RESOLUCIÓN EXENTA N° 62 /2019^d

MATERIA: Pertinencias de fecha 18.01.2019, Proyecto San Gabriel "Adecuación de instalación de Faenas y Extensión e caminos interiores para optimizar el uso recursos físicos.

Temuco, 07 FEB. 2019

Figura Lugar de Emplazamiento de Modificaciones de la Pertinencia (Nuevos caminos).

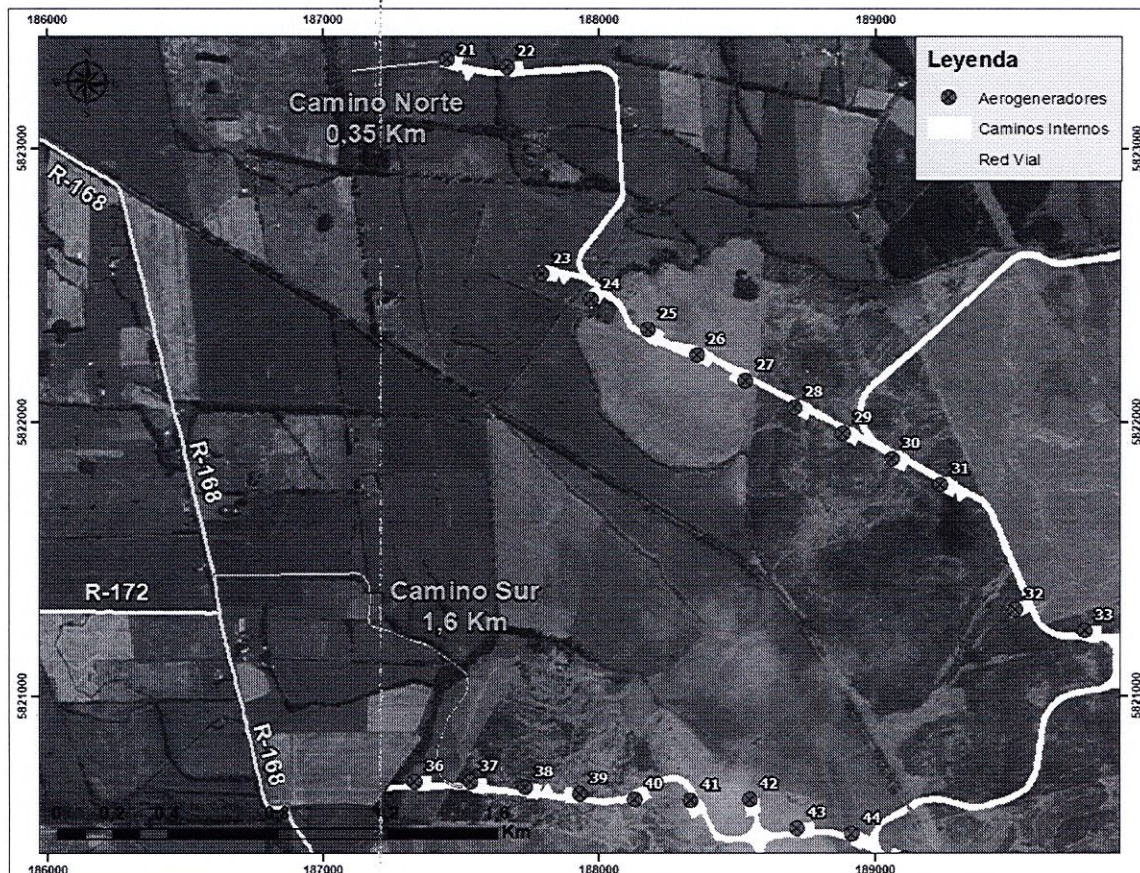
En consideración a los nuevos caminos internos presentados se indica:

- El Camino norte considera la intervención de un solo predio (Rol 71-33), el cual continua en 350 m al este del Aerogenerador N° 21 de PE San Gabriel, enlazando al Aerogenerador 23 de PE Tolpán sur. (área de intervención 0,28 ha aproximadamente)
- En relación al camino sur (1,61 km aproximadamente), se indica que se une desde la ruta R-168 a las instalaciones y caminos correspondiente al aerogenerador N°37 del PE San Gabriel. (área de intervención 1,29 ha aproximadamente)

De esta forma se permite utilizar los caminos internos entre PE San Gabriel y PE Tolpán Sur, disminuyendo el número de vehículos que transitarían por las rutas públicas.

Las características técnicas de los caminos será la indicada en RCA N°242/2017, esto es ripio sobre base estabilizada con un ancho aproximado de 8 metros (no se consideran líneas de transmisión subterráneas). En anexo B. Ubicación de proyecto se presentan los nuevos caminos, a escala adecuada.

9.2. Las características de las modificaciones descritas, correspondientes a la extensión de uso de la instalación de faenas, cancha de dovela y construcción de dos nuevos caminos (de 0,35 km y 1,61 km), no constituye en ningún caso un proyecto o actividad de las listadas en el Artículo 3 del RSEIA, como tampoco se requiere aplicabilidad de los Arts. 148, 149, 156 o 157 del mismo cuerpo legal.

- Los cambios proyectados que se presentan en esta consulta de pertinencia, se restringen a predios evaluados ambientalmente en el marco del Proyecto Original, donde el titular para efectos de habilitación y uso de los dos nuevos caminos de 350 m y 1.610, no son obras de carácter impositivo ya que el titular deberá tener acuerdos previos con los propietarios implicados. Por otra parte, estas nuevas rutas privadas, disminuyen considerablemente la carga sobre otras vías de uso público evaluadas ambientalmente para la fase de construcción del proyecto. Por lo que no se consideran ajustes de carácter significativas.
